Parecer nº 92/SEMAD/SUPRAM CENTRAL-DRRA/2023

Parecer Único de Licenciamento Simplificado nº 1269/2023

EMPREENDEDOR:	Multitécnica Industrial Ltda	CNPJ:	71.013.916/0001-24
EMPREENDIMENTO:	Multitécnica Industrial Ltda	CNPJ:	71.013.916/0001-24
MUNICÍPIO:	Sete Lagoas/MG	ZONA:	Rural

Parecer Técnico de Licença Ambiental Simplificada (RAS)

Imagem 02: Área do empreendimento incluindo a área da ampliação, antes da instalação.

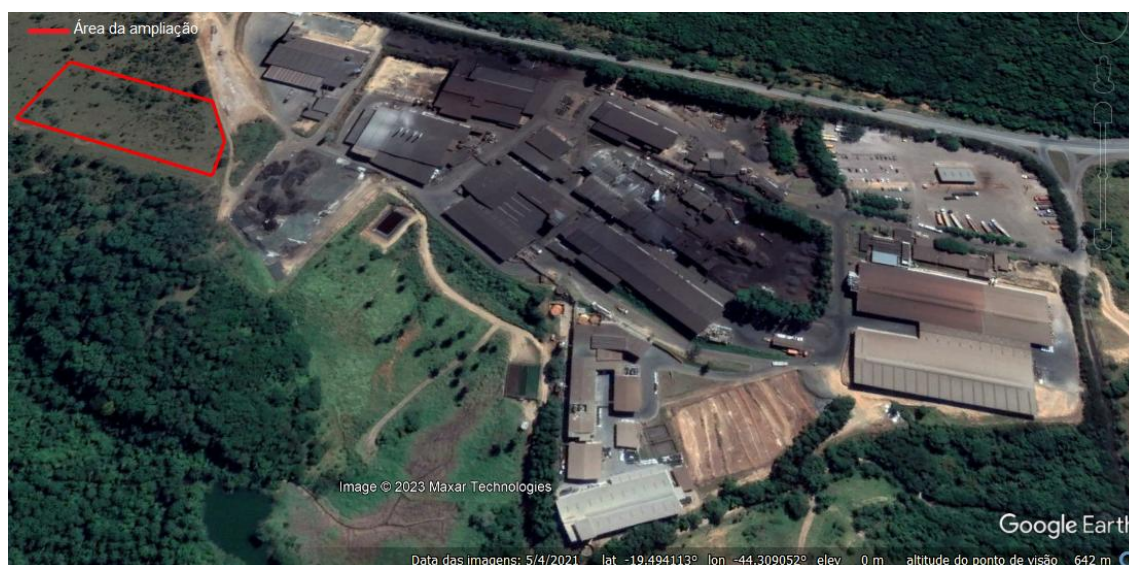
Nas imagens 02 e 03 tem-se a área informada no SLA como sendo a da ampliação do empreendimento, que inclusive, já ocorreu, tendo em vista a presença de material no local. **A instalação sem a devida regularização motivará a lavratura de auto de infração.**

Quanto aos resíduos sólidos a serem gerados na nova atividade, foi informado que as sucatas tem previsão de serem entregues a recicladores e os resíduos contaminados com óleos e graxas a empresas especializadas. Foi informado ainda que os resíduos referentes à intervenção ambiental (restos vegetais) da fase de instalação tem previsão de serem encaminhados a um aterro em Sete Lagoas, contudo, conforme imagens 02 e 03, a intervenção ambiental em questão já ocorreu.

Imagem 10: Área do empreendimento em 26/08/12 antes da intervenção ambiental.

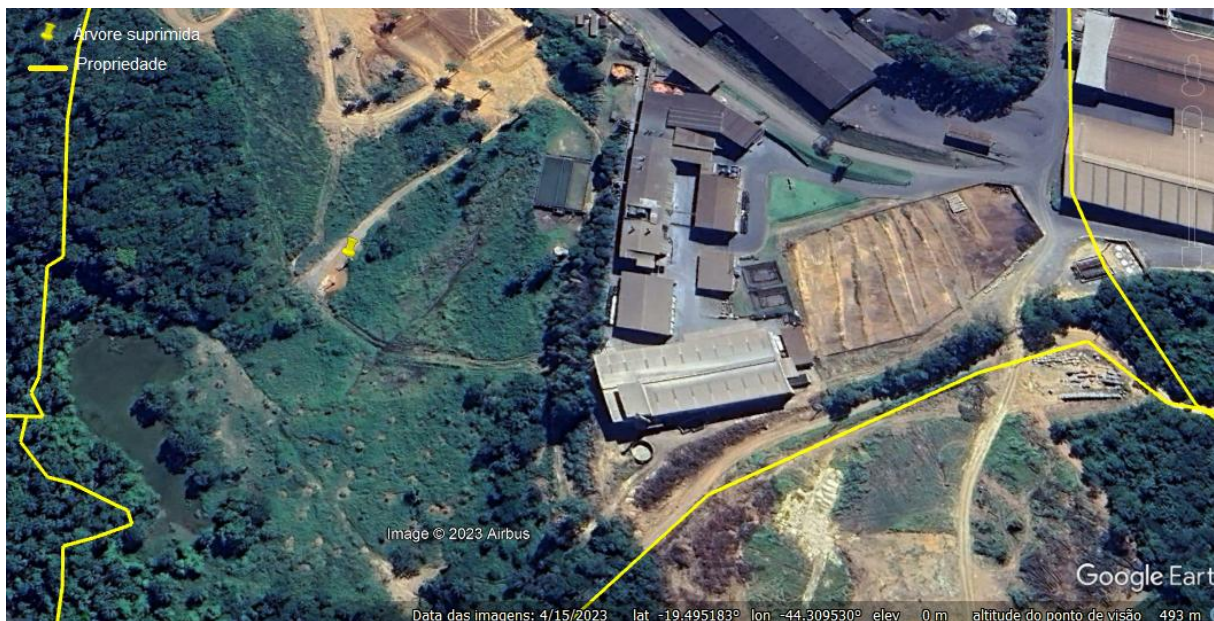
Destaca-se que na caracterização do empreendimento no SLA foi informado que não houve intervenções ambientais que se enquadrem no rol previsto no art. 3º do Decreto Estadual 47.749, de 11 de novembro de 2019, entre o período de 22 julho de 2008 e a data de acesso ao sistema para a presente solicitação de licenciamento. Todavia, por meio de imagens de satélite (a seguir) foi constatada a realização de intervenção ambiental (árvores isoladas e fragmento), tanto na área da ampliação, como em outras áreas dentro das propriedades em que se encontra o empreendimento, configurando, portanto, prestação de informação falsa, **o que motivará a aplicação de auto de infração.**

Foi constatada a supressão de pelo menos 35 indivíduos arbóreos isolados nativos e 0,1 hectares de fragmento de vegetação nativa do bioma cerrado, conforme a Infraestrutura de Dados Espaciais (IDE) do Sistema Estadual de Meio Ambiente e Recursos Hídricos (Sisema). Não foi apresentada autorização para a realização destas intervenções ambientais e **em função disso será lavrado auto de infração**. Ainda no que se refere às intervenções ambientais, a DN Copam 217/2017, em seu artigo 15, prevê que:

Deste modo, com fundamento nas informações constantes do Relatório Ambiental Simplificado (RAS) e nos autos do processo, considerando que o empreendimento não apresentou autorização para as intervenções ambientais realizadas em sua área e considerando o artigo 15 da DN Copam 217/2017, sugere-se o indeferimento do pedido de Licença Ambiental Simplificada ao empreendimento "Multitécnica Industrial Ltda", para a realização das atividades "Unidade de Tratamento de Minerais - UTM, com tratamento a seco" (código A-05-01-0), no município de Sete Lagoas/MG.
